PREVOST

BULLETIN DE GARANTIE

BG25-17

DATE :	Juillet 2025	SECTION : 16	SUSPENSION
EXPIRATION:	Juillet 2027		
SUJET :	REPLACEMENT DES ÉCROUS DES BARRES D'ACCOUPLEMENT DE LA SUSPENSION RIGIDE

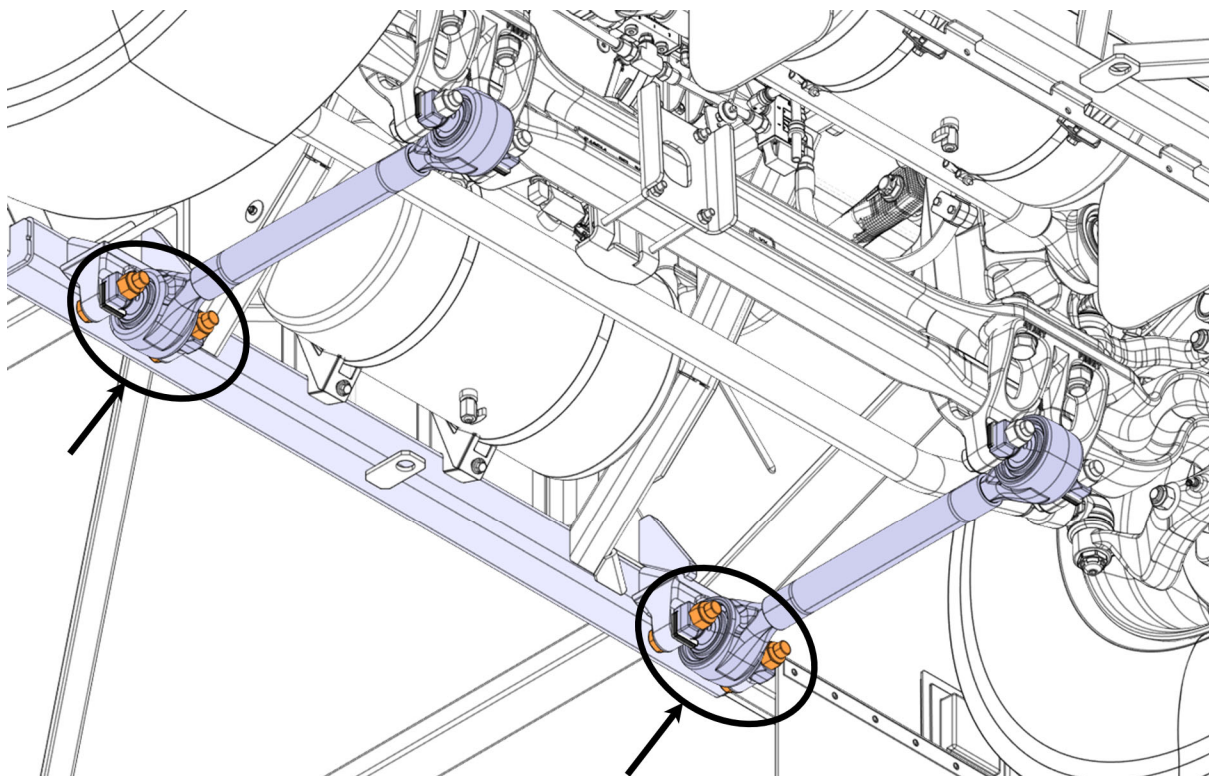
1. Repérer les écrous des barres accouplement.

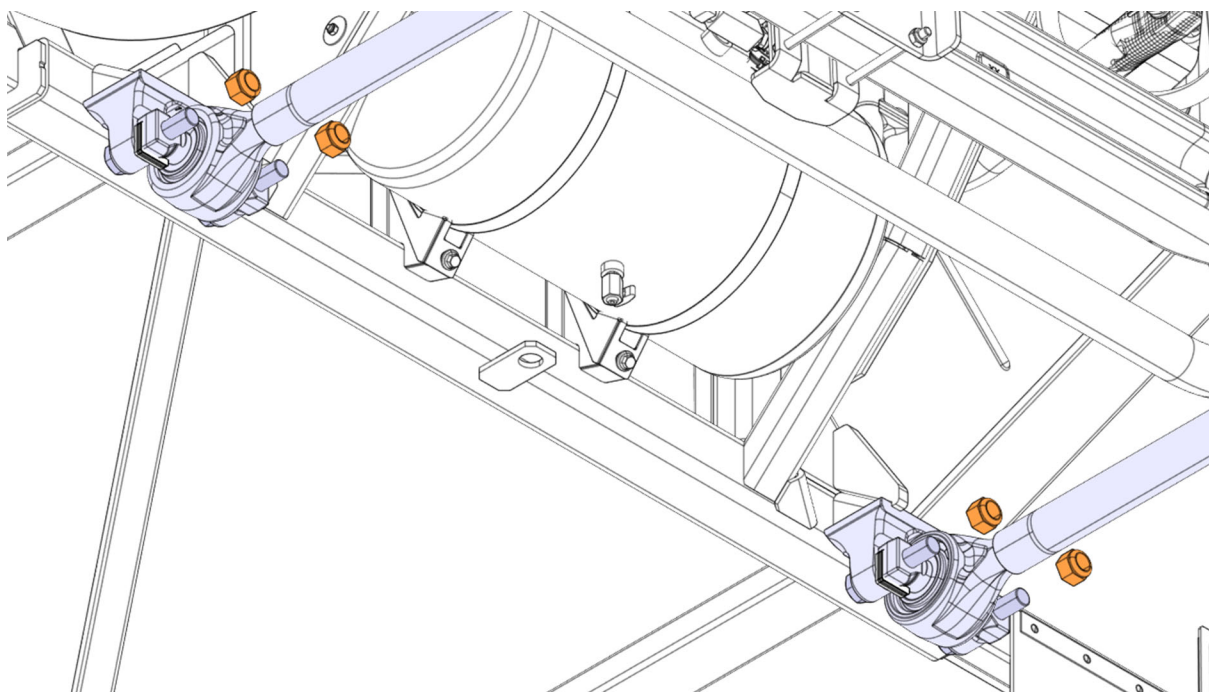
2. Retirer et jeter les écrous.

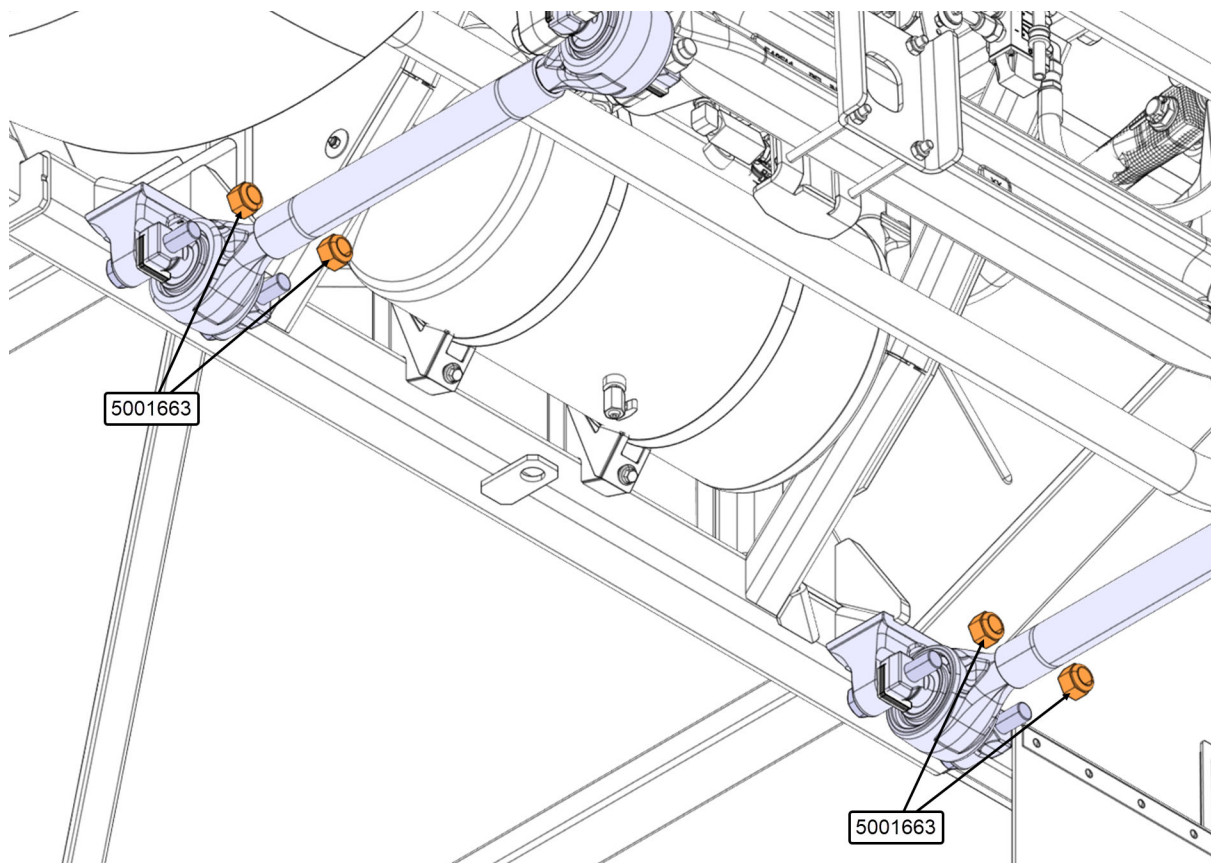
3. Installer les nouveaux écrous 5001663.

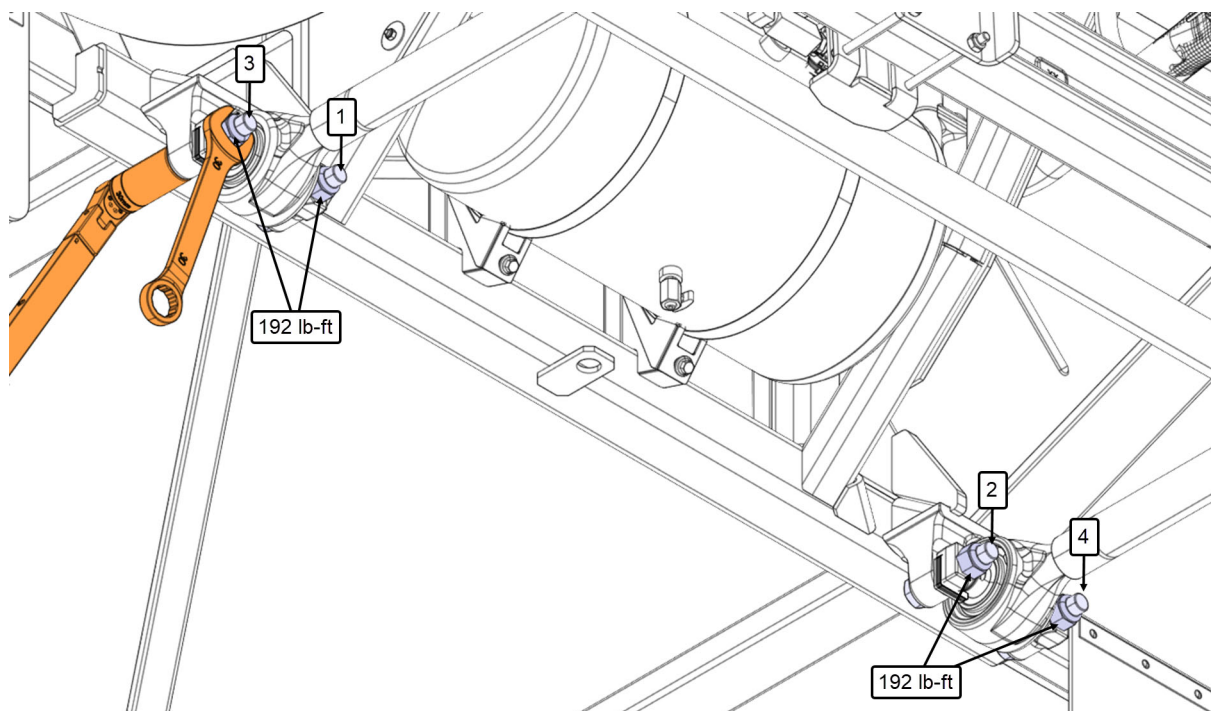
4. Effectuer le pré-serrage avec un couple de serrage de 192lb-pi dans l'ordre 1 à 4.

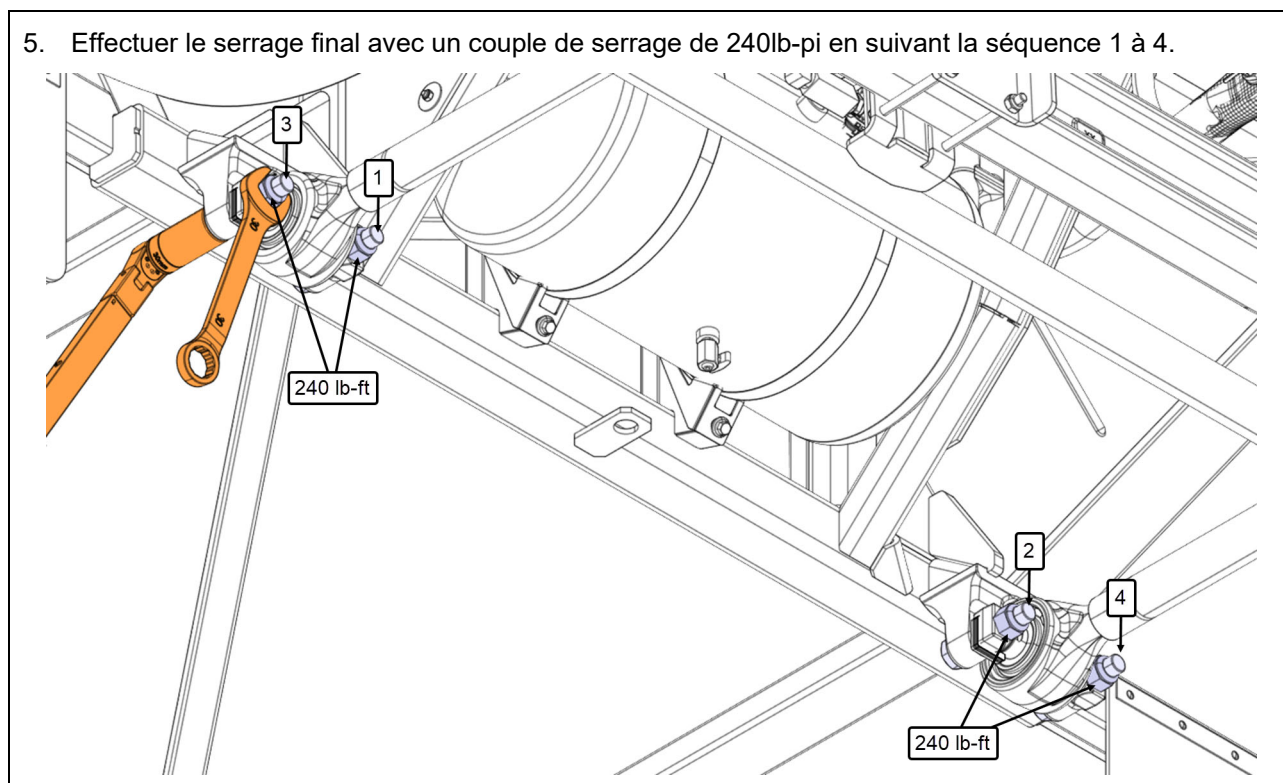
5. Effectuer le serrage final avec un couple de serrage de 240lb-pi en suivant la séquence 1 à 4.
